# Dialog med innsigelsesmyndigheter

I dokumentet er et utvalg av dialogen med innsigelsesmyndighetene vedlagt.

Notatet inneholder forslag fra planavdelingen for å komme fram til løsninger på innsigelsene statsforvalteren hadde til områderegeringsplanen for Knutepunkt Porsgrunn, planid 397. Tilsvarende notat er oversendt Bane NOR SF vedrørende deres innsigelser.

## Vurdering - trekker deler av innsigelsene - forslag til løsning - innsigelser - Porsgrunn - Knutepunkt Porsgrunn - reguleringsplan - planid 397

Forslag til bestemmelse for H560\_3 Lønnetrær:

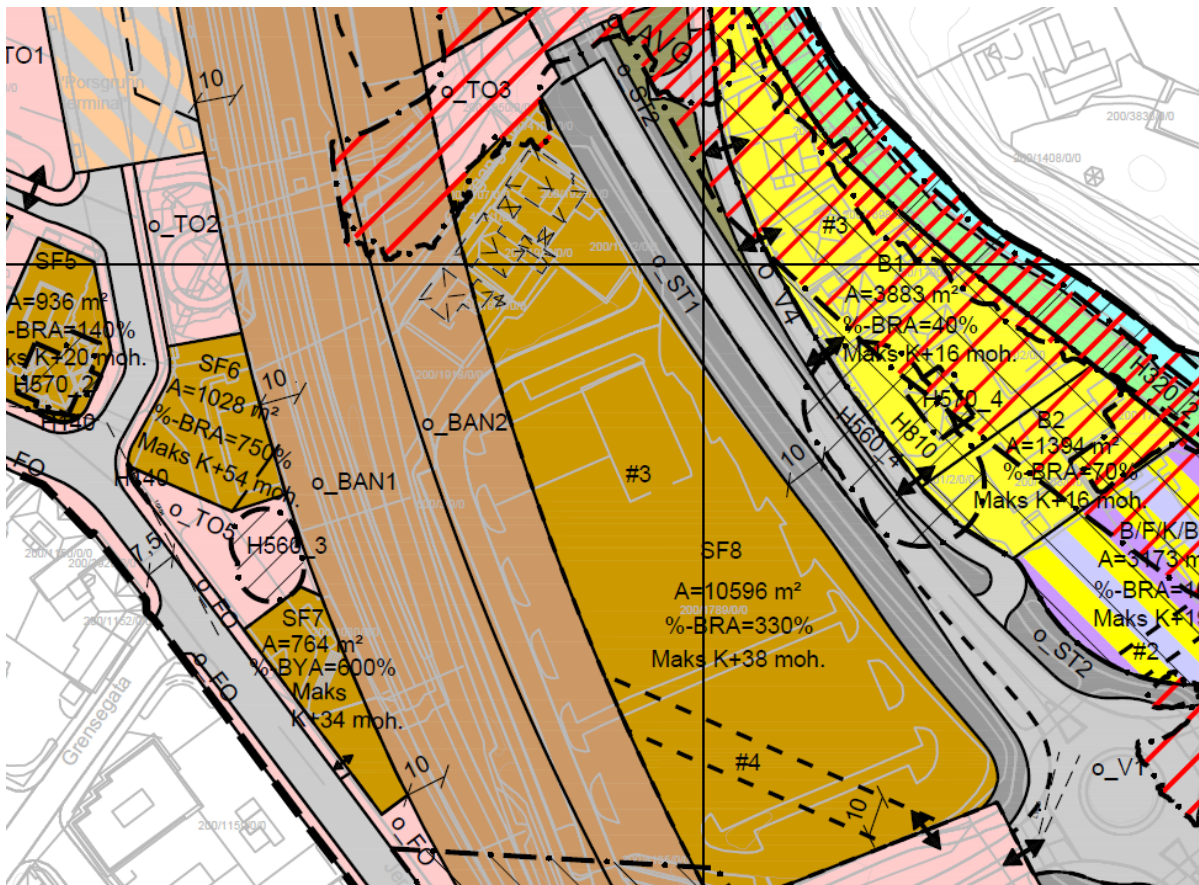
Når det gjelder spisslønnene skal de bevares der de står, noe vi også la til grunn i vår uttalelse av 26.03.2024. Rapporten redegjør for hvordan spisslønnene kan ivaretas gjennom reguleringsbestemmelsene. Spisslønnene ble trolig plantet i 1882, er over 140 år gamle. Det vises til at trærne er i avviklingsfasen og samlet sett vurderes tilstanden som svekket, mens habitatskvaliteten for biologisk mangfold er stigende og kan dermed være gode substrat for andre organismer i lang tid. Det vurderes at de ikke vil tåle en flytting og anbefales bevart på stedet

I vår uttalelse av 26.03.2024 var vi tydelige på at det må tilstrebes at de planlagte byggene på begge sider, både SF6 og SF7, trekkes så langt som mulig vekk fra trærne og at de avsettes med tilstrekkelig hensynsone bevaring naturmiljø H560. Det må sikres gode bestemmelser både for driftsfasen og anleggsfasen som inkluderer skjerming av rotsonen. Det er særlig viktig at trærne også blir godt nok sikret i anleggsfasen. Plassering av bygg må tilpasses de beste forholdene for trærne og de truede artene med tanke på sol, vind og skygge. Et nytt planforslag må synliggjøre hvordan lønnetrærne skal ivaretas.

Når det gjelder hensynssonen ser vi at det er gjort tilpasninger i plankartet for å sikre en hensynsone på en radius på minimum 7 meter målt fra stammen. Størrelsen på hensynssonen bør også sikres i selve bestemmelsen og at det følges opp at dette blir ivaretatt. Det er vanskelig å si hva de planlagte byggene vil ha å si for de abiotiske forholdene, men vi ser at det er tilstrebet med foreslått hensynsone og tiltak å gi de best mulig forutsetninger for spisslønnene.

Når det gjelder siste setning som sier at *For å ivareta sikkerheten for publikum kan trekronene beskjæres av fagkyndig arborist*, gjør vi oppmerksomt på at en fagkyndig arborist ikke nødvendigvis kan ta vurdering etter plan- og bygningsloven, men at dette må følges opp av kommunen som er plan- og byggesaksmyndighet etter plan- og bygningsloven. Det vil si at kommunen bør være involvert i en slik beslutning og som også bør være til stede ved en beskjæring. Dette gjelder også for de hule eikene.

*Innenfor hensynssonen tillates ikke tiltak som kan skade trærne eller deres rotsone. For å ivareta sikkerheten for publikum kan trekrone beskjæres av fagkyndig arborist.*

### SF1

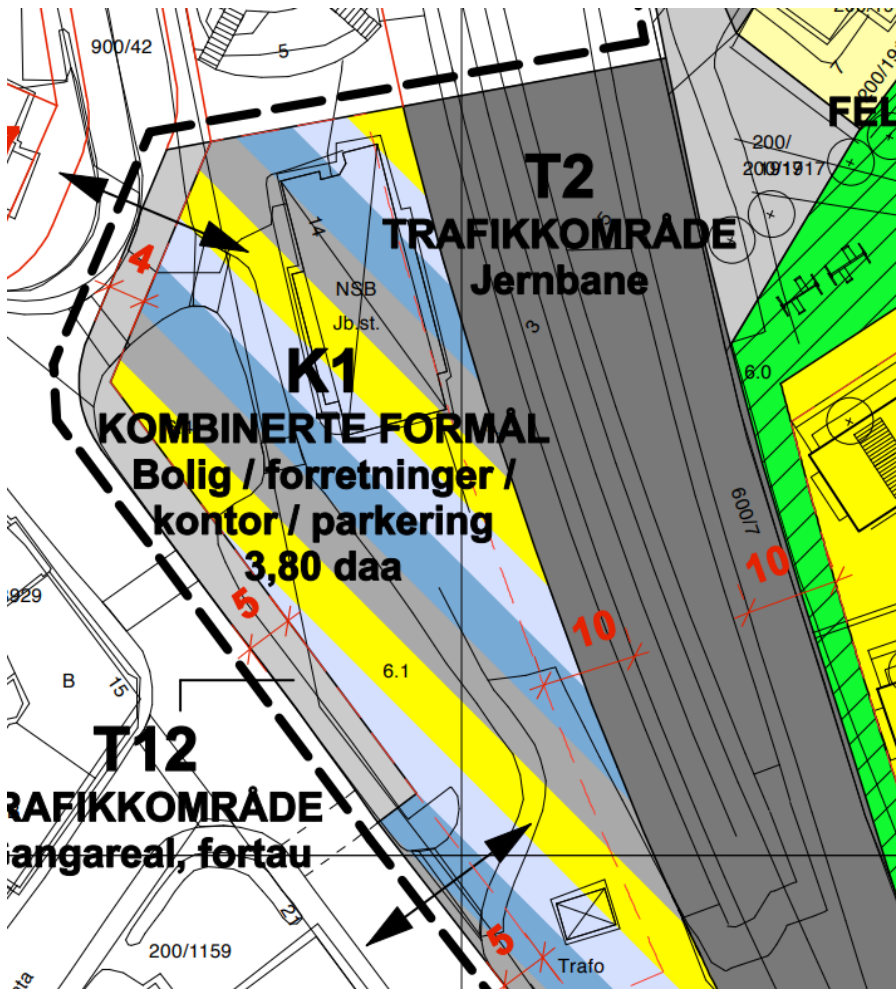
### Fra uttalelsen til områdereguleringsplanen fra Bane NOR: Innsigelse byggegrense for felt SF1, SAA, SF6, SF7, F/K/T2 og SF11

*Innsigelse knyttet til byggegrense for nær spormidt.*

Planavdelingens forslag her å redusere den delen av feltet SF 1 som ligger fra 10 til 15 meter fra spormidt fra K+22 moh. ned til K+20,5 moh., slik at det samsvarer med gjeldende reguleringsplan (Kammerherreløkka, planid 347) og sørge for at byggegrensen følger den av spormidt av enten ekst. eller ny spor 1 (ref. utarbeidet sporplan) som ligger ytterst.

Ny byggegrense og formålsgrense settes 10 meter fra den del av eksisterende og framtidig midt av spor 1 som ligger nærmest feltet. Byggehøyde settes ned til maks K +39 moh (8 etasjer).

## SF6 og SF 7

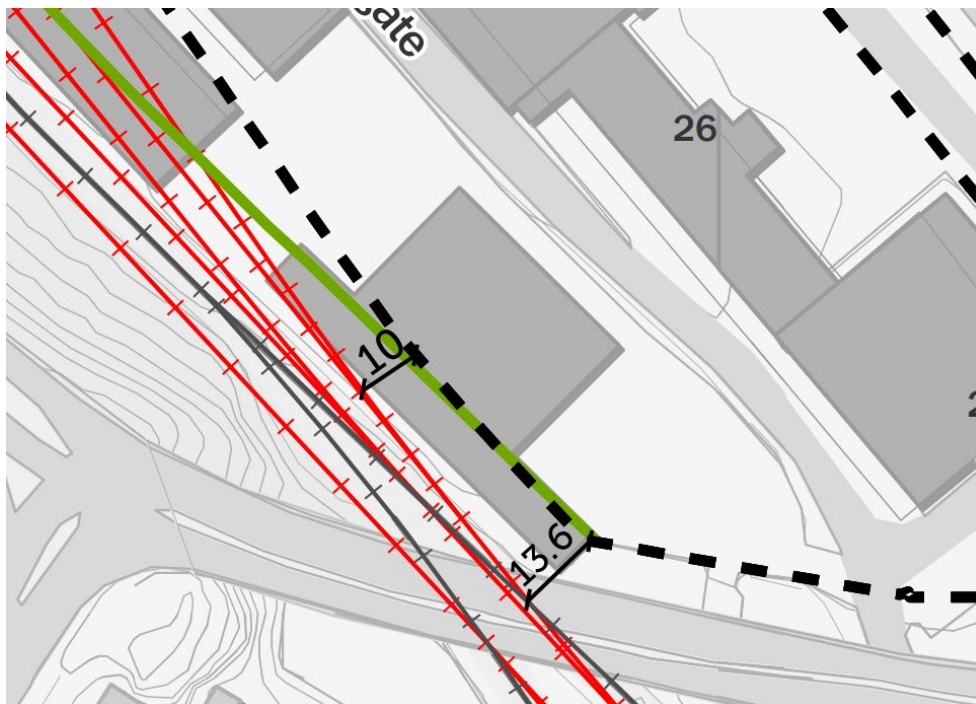
Innsigelse knyttet til byggegrense for nær spormidt.

Bygget kan realiseres etter at funksjonene i dagens stasjonsbygning og er flyttet over i nytt bygg i SAA. Vi ser at byggegrensen i reguleringsplanen er lagt inn feil. Byggehøyde var satt til maks K+54 moh.

Avstand fra spormidt tilsvarer da byggegrensen i gjeldende reguleringsplan (planid 367) vist i figur over.

Bestemmelsene endres slik at det ikke åpnes for bolig i SF 6 og SF 7:

Det tillates boliger kun innenfor sentrumsformål SF4 og SF5. ~~SF6 og SF7. Innenfor SF6 og SF7 tillates det boliger kun fra 4. etasje og oppover.~~

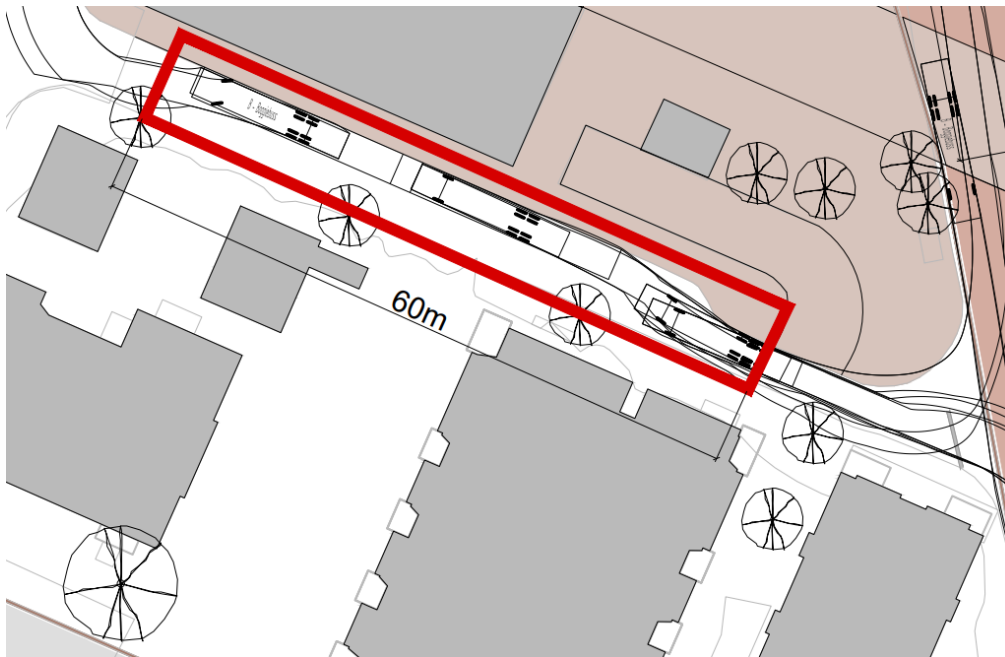
*Innsigelse knyttet til byggegrense for nær spormidt.*

Her følger byggegrense gjeldende reguleringsplan (planid 350) og nytt spor ved en eventuell framtidig utbygging flyttes bort fra feltet. Endringen i foreslått plan er heving av tillatt byggehøyde fra 11 m over planert terreng (ca k+19 – omtalt som 3 etasjer i planbestemmelsene) til K + 26 moh (4 etasjer).

#### **§ 8-4 Avstander, hinder ved kryssinger og nærføringer til kontaktledningsanlegget.**

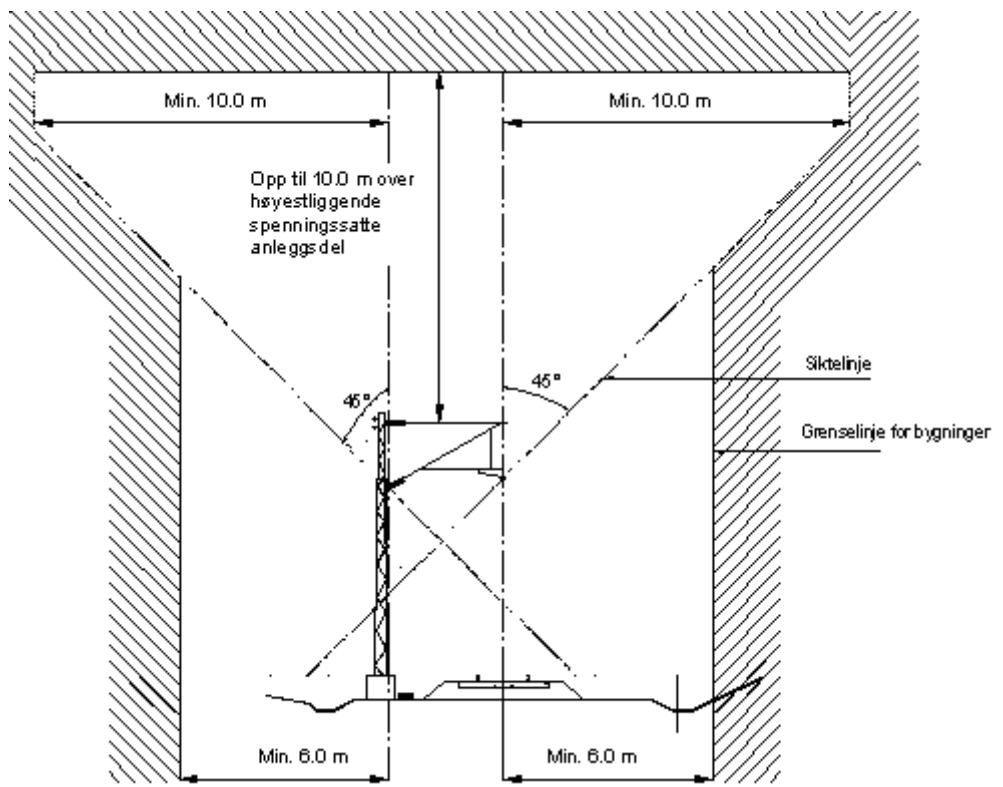
Forskrift om elektrisk forsyningsanlegg (FEF) med tilhørende veiledning tilfredsstilles ved å plassere bygg minimum 10,4 meter fra spormidtd og 11 meter fra åkmast. For mer detaljer, se vedlagt utdrag fra vårt dokument «Endring i plandokumenter etter høring».

- a) Legge inn byggegrense 11 meter fra spormidtd (eksisterende og planlagt).
- b) Legge inn bestemmelse som sikrer at bygg utformes og plasseres i tråd med forskrift om elektrisk forsyningsanlegg og tilhørende veiledning.

## 2. Innsigelse til viste byggegrenser langs fylkesveg 32.

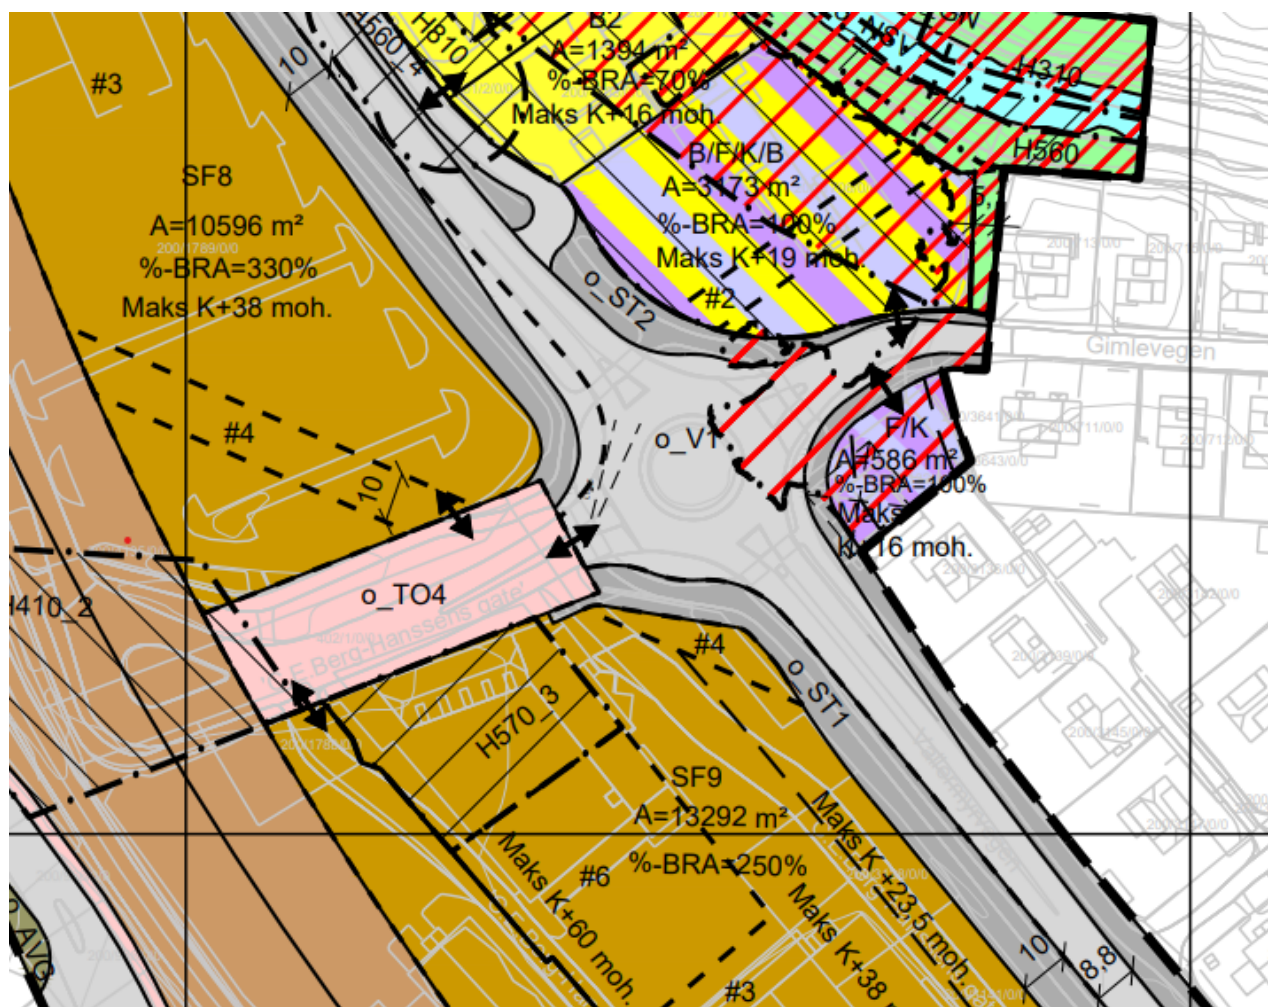
*Med hjemmel i plan- og bygningsloven § 5-4 fremmes innsigelse til byggegrensene. Innsigelsen kan imøtekommes ved at byggegrensene økes tilstrekkelig.*

Administrasjonens forslag til løsning:
